土木工事設計変更ガイドライン（案）

事例集

北陸地方建設事業推進協議会

護岸工事・法覆護岸工(法長の調整) 設計変更となった事例 2

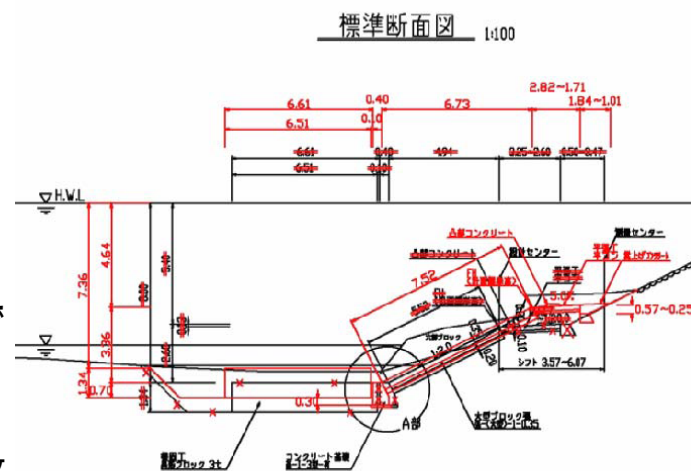
川 地区において、低水護岸を新設し既設の堤防護岸に平張コンクリートで一体化する設計になっていたが、現地測量の結果、新設部の計画護岸高と既設護岸が擦りあわない事が判明したため、新設護岸の法長を調整する必要があった。

- ・契約書第18条四項に基づき、下記の内容で協議を行った結果、変更に至った。
- ・新設低水護岸の計画基礎高さを重要視し、低水護岸と既設高水護岸との景観を考慮に入れ、嵩上げコンクリートで調整した。
- ・又、既設と新設との護岸法線も不具合なので、嵩上げコンクリートでの調整は必然的であった。
- ・直接工事費で約8.7百万円の増額変更

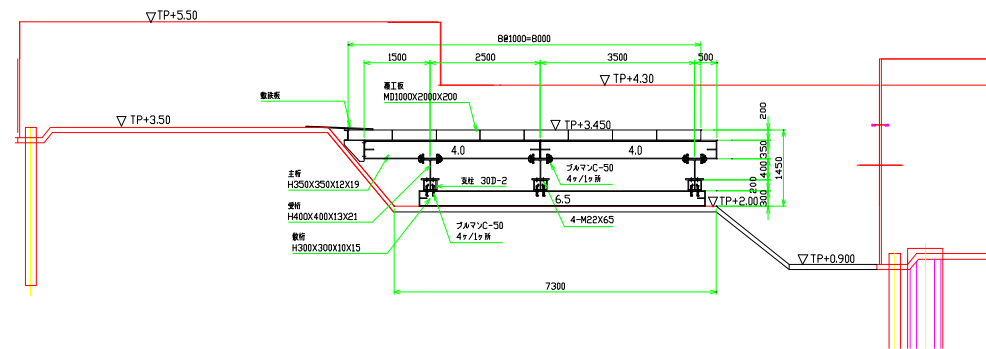
期工事の堰本体の施工に際し、周辺の床付けはひな壇形状で段差が大きいためクレーン等の建設機械を設置する施工ヤードとして適していない。そこで、床付けの段差を解消して、施工ヤードを確保するための作業構台を設置した。

期工事は 期工事の施工時とは違い、床付けが全て完了しているため堰本体周辺の施工ヤード条件が異なる点を発注者に説明した。

河川落差工・仮締切工(工法変更) 設計変更となった事例 4

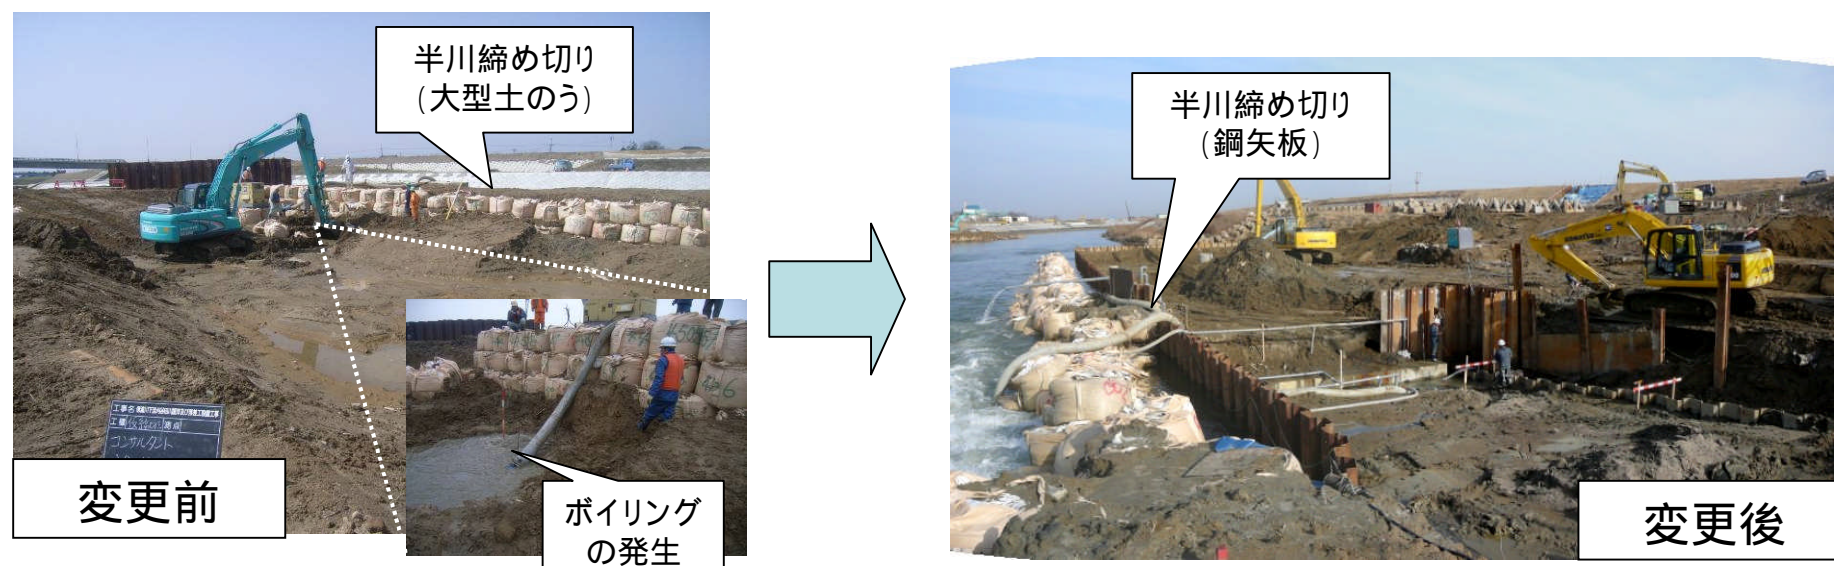
落差工の施工に於いて、仮締め切り（半川締め切り：任意仮設）を行い施工していたが、掘削を行ったところボイリングが発生したため協議を行った。（契約書第18条第1項の四）

当初予期できなかった湧水が確認されたため、受注者からの協議により地質調査を行い対策工法を検討し、一部変更指示を発出し、鋼矢板による仮締め切り(指定仮設)に変更した。

砂防工事・落石防護工(工法変更) 設計変更となった事例 7

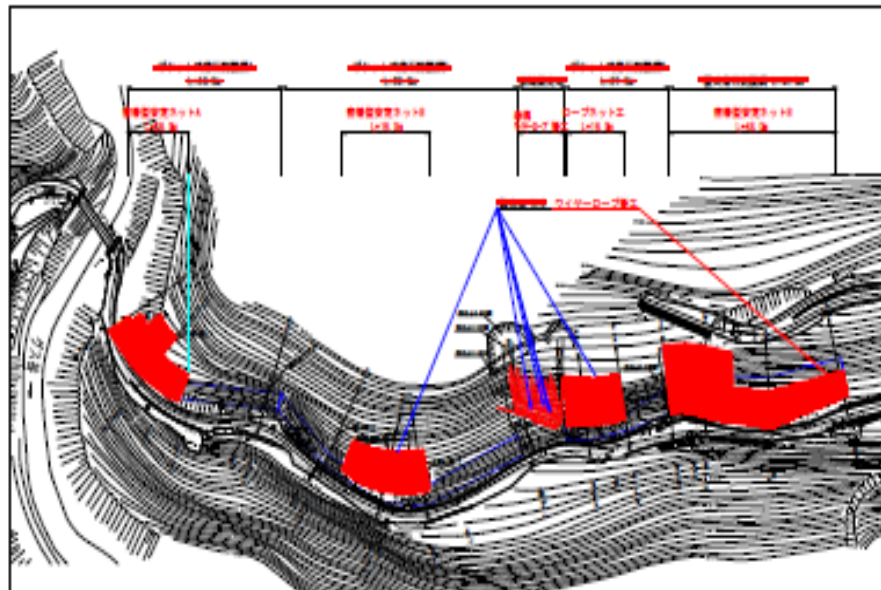
砂防工事専用軌道の落石防止として、当初設計ではポケット式落石防護網工と覆式落石防護網工を設置することとなっていたが現地踏査の結果、予想される落石が当初想定されていたものより大径で、対策工の強度が不足する恐れがあると考察されたので、密着型安定ネット工とロープ伏工に変更した。

- ・現地踏査を行った結果を基に、速やかに監督員の立会いを求めて施工方法の協議を行い工法を変更した。
- ・直接工事費で約6.5百万円の増額変更となった。

最下流帯工の追加・荒廃の防止

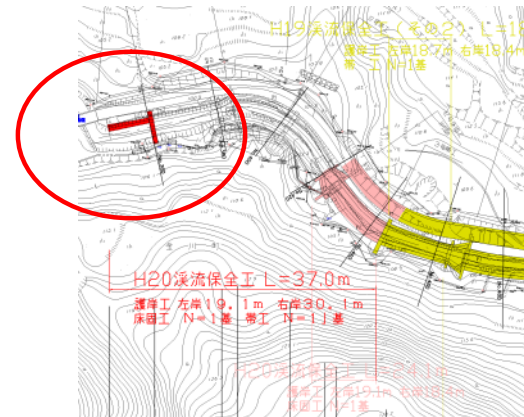
施工中に、梅雨前線豪雨により、溪床の低下・溪岸の荒廃が見られたことから、全体計画で後年度予定工事を先行して追加実施した。

最下流帯工を追加し、先行して施工することにより、河床低下を防止し溪岸の荒廃を最小限にとどめた。(契約書第18条で変更可能)

溪岸保全工 1:0.5 護岸標準断面図 S=1:50

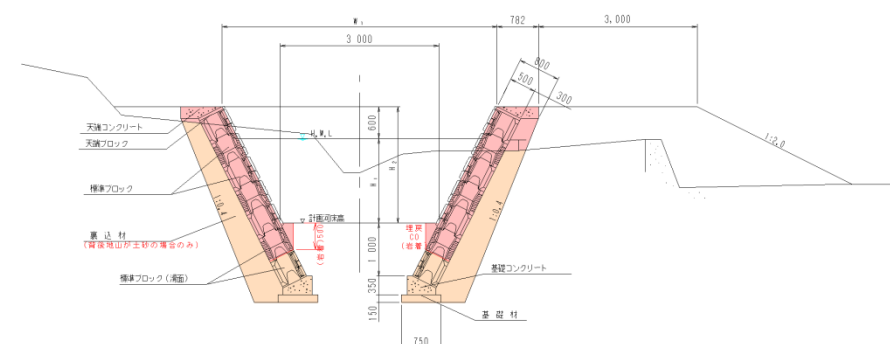
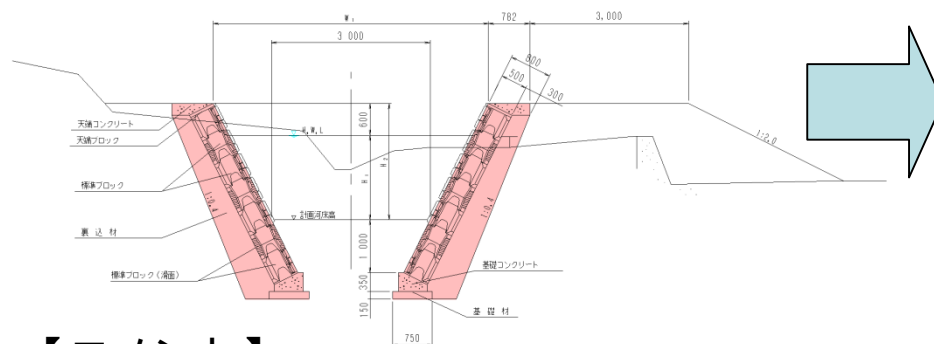
流路工において、当初設計で地盤が砂礫である場合は基礎コンクリートの施工を計画するが、現地掘削の結果岩盤が確認された場合には、基礎形式・根入深さの変更が必要となった。

- ・受注者は契約書第18条第1項(4)により設計と現地条件が一致しないことを監督員に通知
- ・調査の結果、契約書第18条第4項により設計変更を行った
- ・直接工事費で約1.4百万円の増額変更

試験施工 削孔状況確認

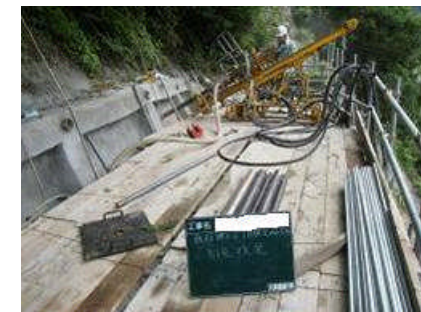
受注者が着工前に試験施工を行ったところ、孔壁が自立せず施工困難と判断。

ケーシング併用工法へ変更指示。

道路改良工事・土留擁壁工(工法変更) 設計変更となった事例 14

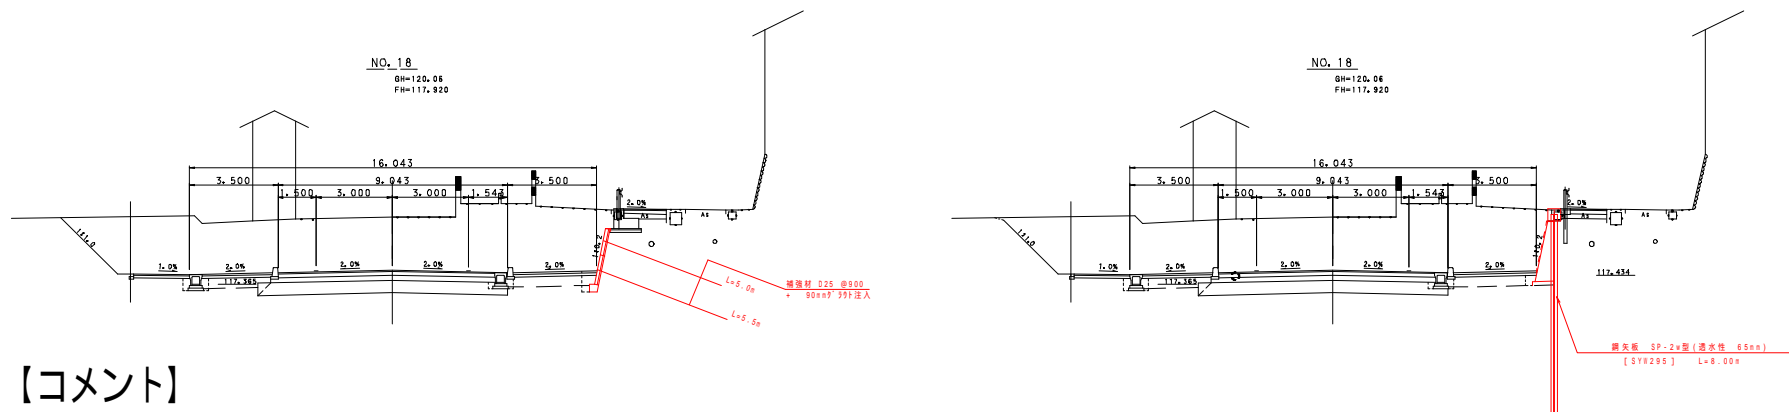
比較的地下水位が高い掘り割り部分に擁壁を設置する工事。背後の道路には占用物が多数埋設されており、抜本的な掘削が困難であったことから、発注者は、地下水対策としてウェルポイント工法を併用した、逆巻き工法による擁壁を計画。

これに対し受注者は、現地は地下水脈の流れが不明瞭で、ウェルポイントによる地下水低下が確実でない。またアンカーのグラウト材が地下水へ混入し、井戸水の汚染が懸念されると報告。受注者から変更協議。発注者は人為的な施工条件と現場が一致しないと判断し、鋼矢板工法へ変更指示。直接工事費及び事業損失防止施設費で約0.8百万円の増。

前面に消波ブロックがあった事により、確認されなかった根固めコンクリート

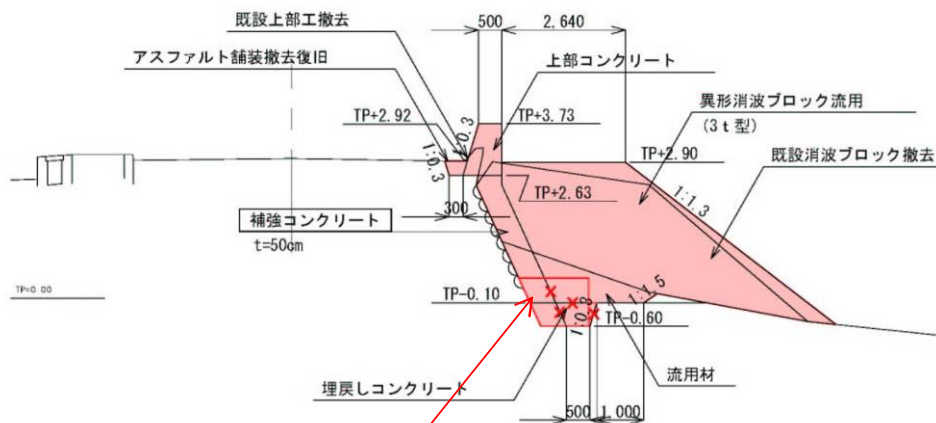
当初の設計図書では確認できなかった根固めコンクリートが、受注者からの指摘で判明したことから、当該工事において不要な補強コンクリート分を減額対応とし、変更設計に盛り込んだ。

- ・施工業者より確認願を提出(契約書第18条第1項)
- ・調査、協議結果を施工業者に通知(契約書第18条第3項)
- ・設計図書変更を施工業者に通知(契約書第18条第4項)
- ・直接工事費で約1.1百万円の減額変更

図面

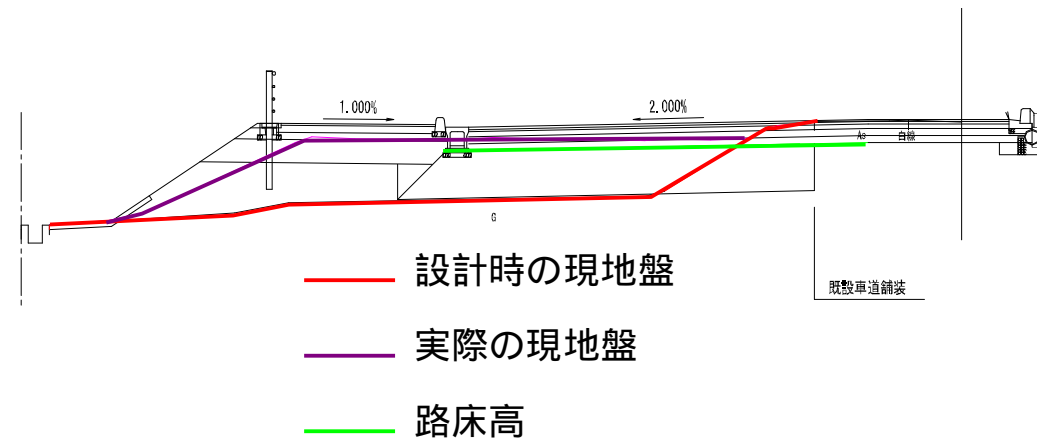
設計図書: 現地盤が路体面より低い為、購入土で盛土を行い、路体と路床を構築する。

現地: 現地盤の高さは、路床面まで盛土されている。

現況土を固化材にて地盤改良した方が、工程の短縮、施工の確実性及び経済性において、優れている。

- ・受注者は契約書第18条1項(4)により設計と現地条件が一致しないことを監督員に通知
- ・協議の結果、契約書第18条第4項により設計変更を行った。
- ・直接工事費で約100万円の増額変更。

<横断図>

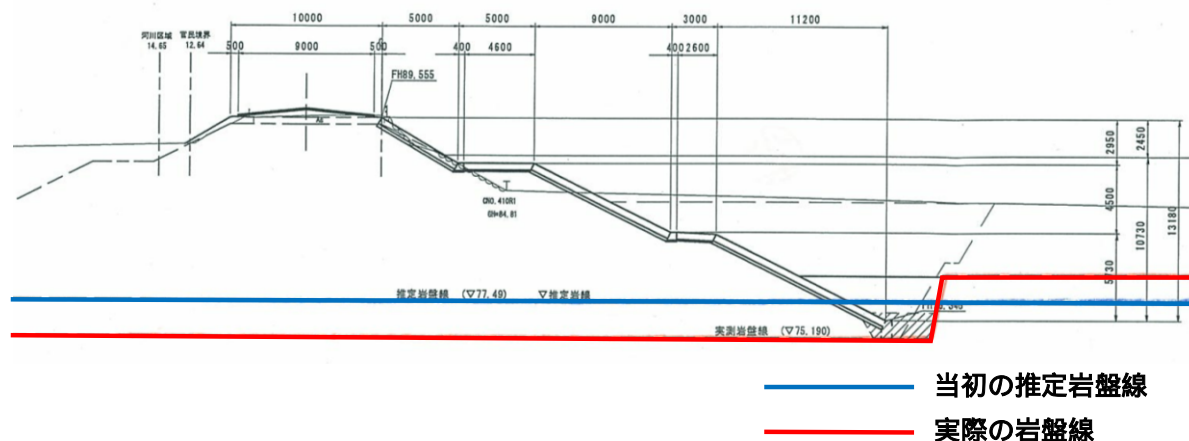
本工事は河川堤防を開削し橋台を構築するとともに、橋台周辺の護岸を施工する工事である。護岸の施工にあたり河床を掘削したところ、岩盤線が当初想定していた高さよりも低い位置にあったため、護岸が岩着するよう施工範囲を変更した。

- ・ 施工業者より確認願を提出（契約書第18条第1項）
- ・ 現地調査するとともに河川管理者と対応について協議
- ・ 調査・協議結果を施工業者に通知（契約書第18条第3項）
- ・ 設計図書変更を施工業者に通知（契約書第18条第4項）
- ・ 直接工事費で約4.5百万円の増額変更

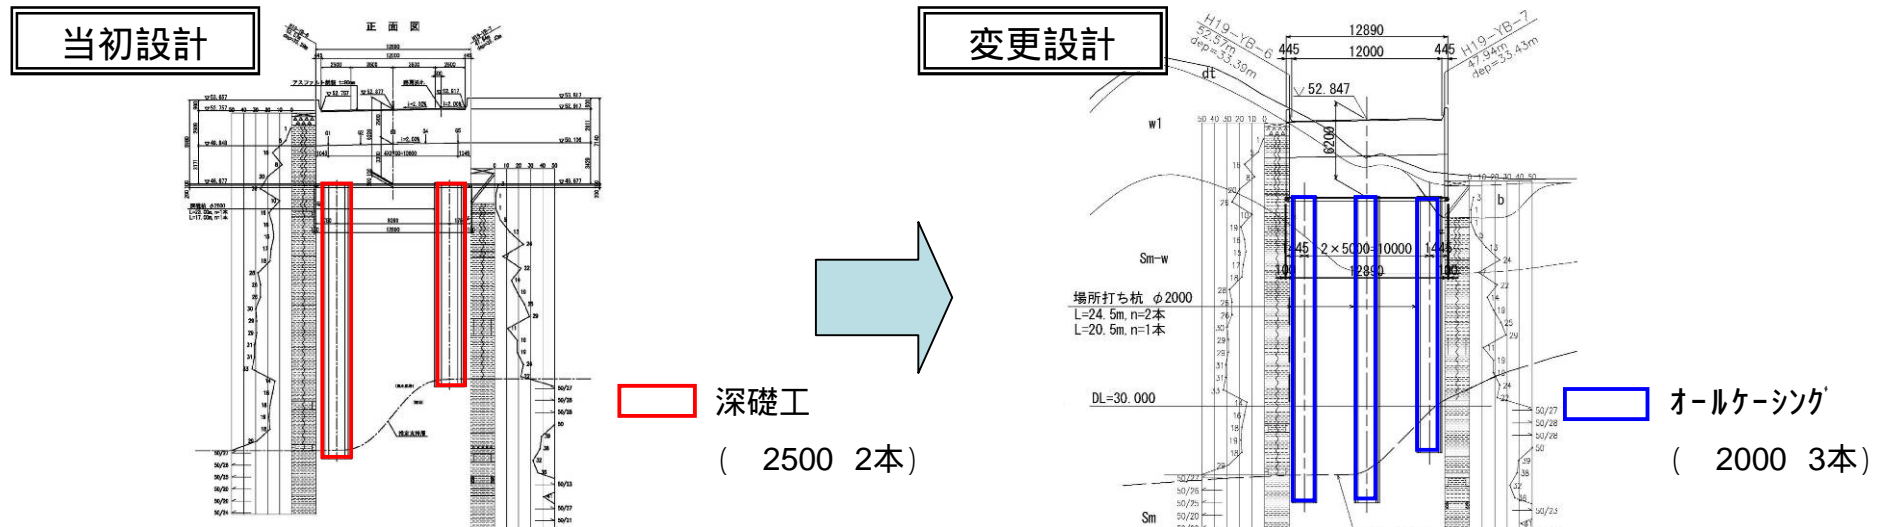
当初の設計図書では橋台基礎工の掘削を深礎工で計上していたが、現地では当初想定していた湧水量よりも多く、受注者からの協議により掘削方法をオールケーシング工法に設計変更を行った。

当初設計では湧水量が45L/分であり、一般には50L/分では深礎工が施工可能といわれているため、深礎工を計上したものである。

橋梁下部工事・土留工(構造変更) 設計変更となった事例 26

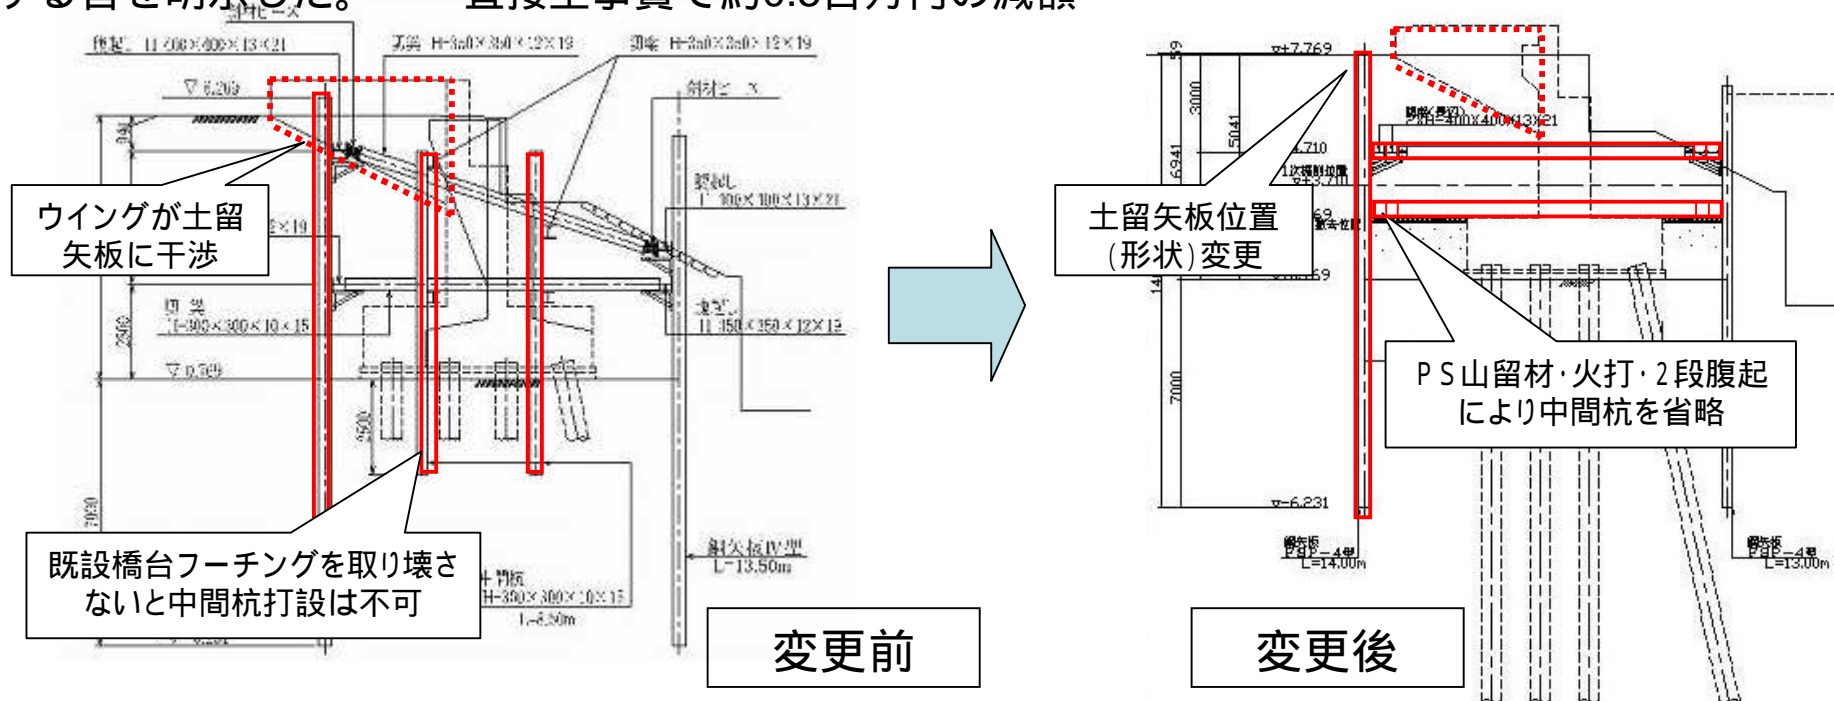
現橋梁(上部・下部)を取り壊し、同じ位置に橋梁を架け替えする工事である。当初設計は詳細設計を行い発注しているが、受注者が設計を照査した結果、施工不可能であるため協議を行う。(契約書第18条第1項の四)

橋梁下部工の「土留・仮締切工」について、構造変更の対象とし、一部変更指示を発出し、変更対応する旨を明示した。
・直接工事費で約0.5百万円の減額

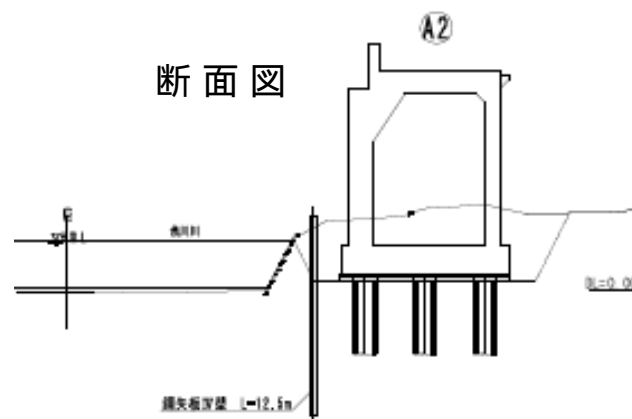
2級河川を跨ぐ橋梁下部工事において、橋台躯体を施工するにあたり当初設計では河川内に大型土のうで締切を行い、既設護岸を取壊し橋台躯体完成後に護岸復旧を行う計画だったが、施工時期が出水期となる事や、対岸においても同様の工事が発注されており、河川断面の減少が大きいいため、既設護岸の施工方法について協議した。

・河川断面を確保する工法として、護岸背面に鋼矢板を打込み、既設護岸を取壊さずに橋台の施工を行うよう変更した。

A2橋台配筋図(その3)

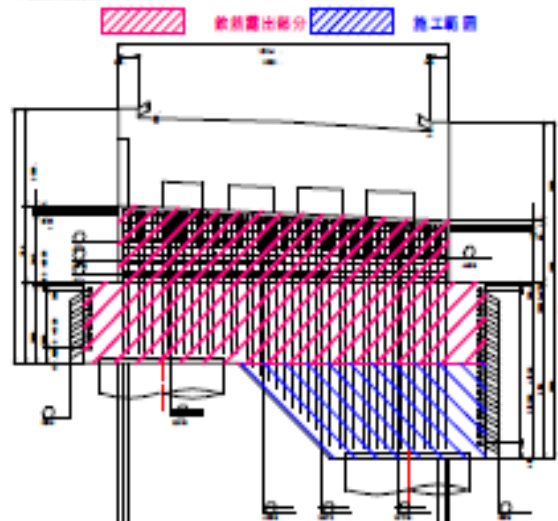
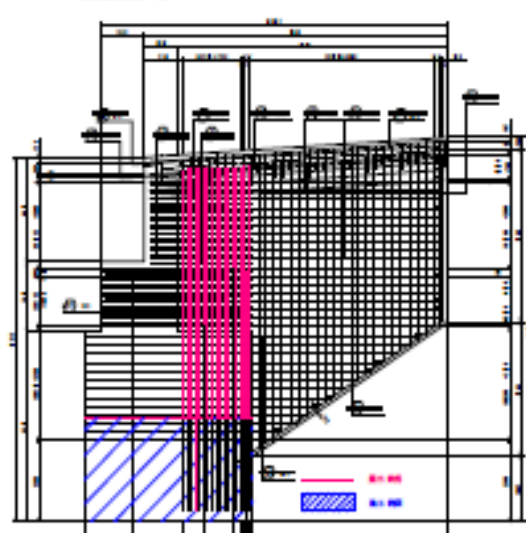
現道横の法面を掘削し、斜面对策工事を行い、橋梁下部工(橋台工、深礎工)を施工する工事で、橋台工フーチング部の一部までの施工となっていたが、基礎構造物の一体性、鉄筋露出箇所の防錆対策及び仮設(足場工)のコスト削減を図るため、発注者から施工数量の増工について協議を受けた。

- ・施工数量の増工に対して、施工方法の工夫等による工期短縮並びに工期延期の提案を行い、協議の結果、一部変更指示により橋台フーチング部すべてを施工することになった。
- ・直工費で約6.4百万円の増工並びに工期末を3月16日から3月31日に変更された。

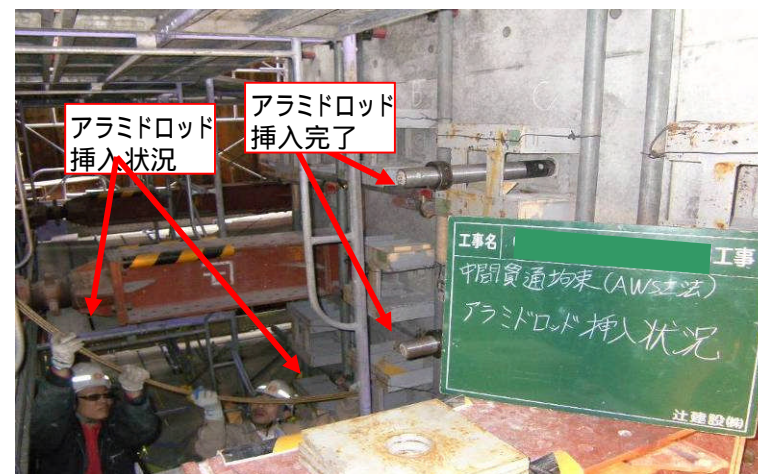
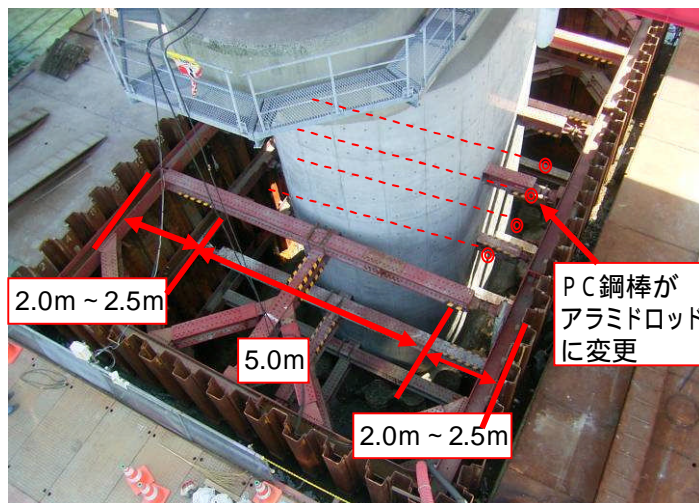
橋脚RC巻立補強工の中間貫通拘束において、当初PC鋼棒 32mm、L=5.0m、削孔径 42mmが見込んであるが、土留矢板と既設躯体の間隔が2.0m～2.5mのため、PC鋼棒の継ぎ挿入が必要となり、PC鋼棒を継施工した場合、継部のカプラー外径が60mm以上あり貫通削孔径が80mm程度必要となる。また、既設橋脚の鉄筋(D51W配筋)の離隔幅が設計上99mmで80mmの径にて既設躯体幅5.0mを既設鉄筋(D51W配筋)を避けての削孔は施工精度上難しく、受注者より(AWS工法の提案)協議を發議した。

発注者は当初の設計図書によりがたい場合は、協議内容を精査し工事請負契約書第18条1-4(条件変更等)にともない協議後AWS工法(アラミドロッド)による施工内容の一部変更指示を發出し、変更対応とする旨を明示した。直接工事費で約5.3百万円の増額。

変更前図面

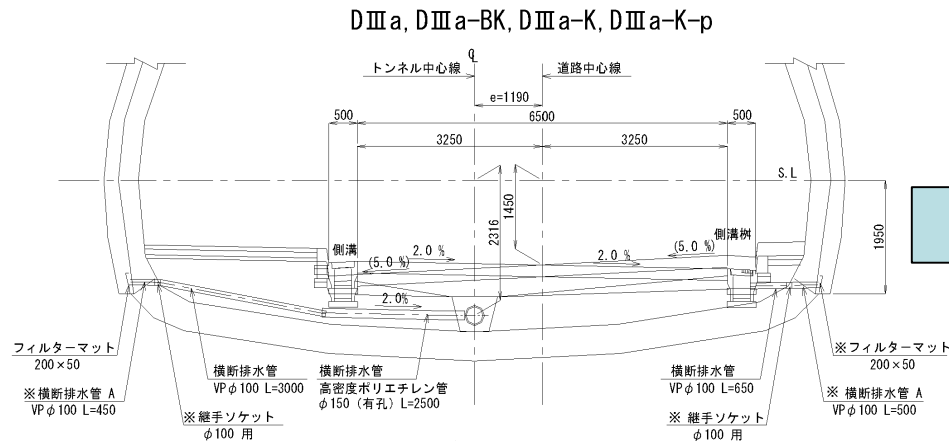
トンネル防水、覆工前の吹付コンクリート面、ロックボルト打設箇所から、局所的な湧水が発生している箇所では、その湧水により、覆工後に漏水が発生することがあり、その排水処理が必要とされる場合がある。当初設計では湧水箇所の排水処理の計上はなく、防水シート背面下部の裏面排水材と50m毎の排水管のみであった。

現場はロックボルト打設箇所からの湧水発生が数箇所あり、発注者に協議した。現地立会いが行われ、防水シート施工前に湧水箇所に縦排水材を設置し、裏面排水に導水するよう指示された。また、施工中、湧水箇所を発見した場合には、必要に応じ縦排水材設置をすることを指示され、いずれも設計変更の対象として認められた。直接工事費で0.04百万円の増額変更

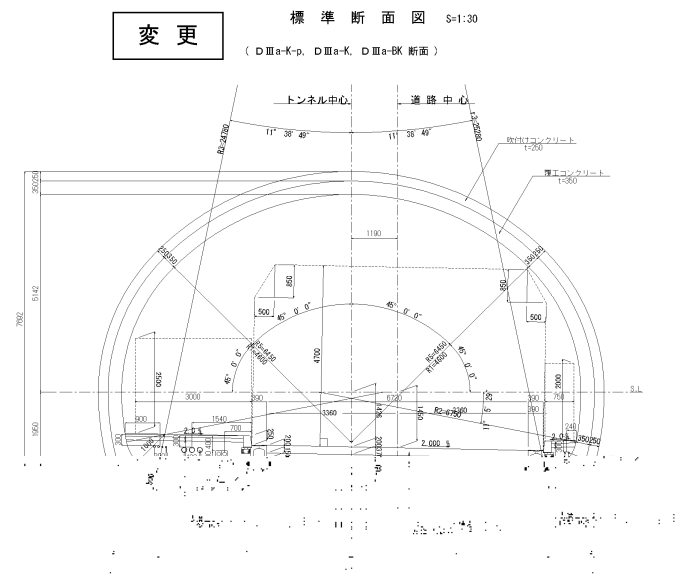
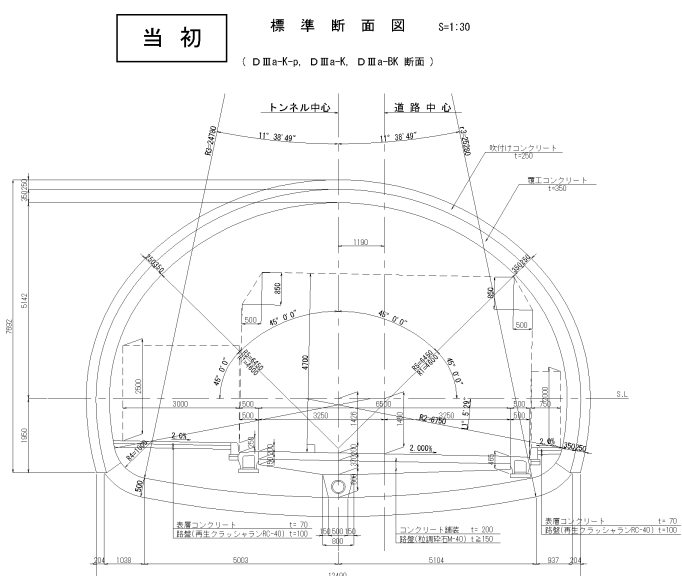
当初、トンネル側溝は街路型自由勾配側溝の設計となっていたが、北陸地方整備局の設計要領で、トンネル側溝が角型から円形側溝へ変更となった。

どの円形側溝が優位か、現場条件に照らし合わせ、維持管理、施工性、舗装工を含めた経済性の比較検討を行い、皿型街渠への構造変更を発注者に協議した。その結果、皿型街渠への設計変更が認められた。直接工事費でほぼ増減なし
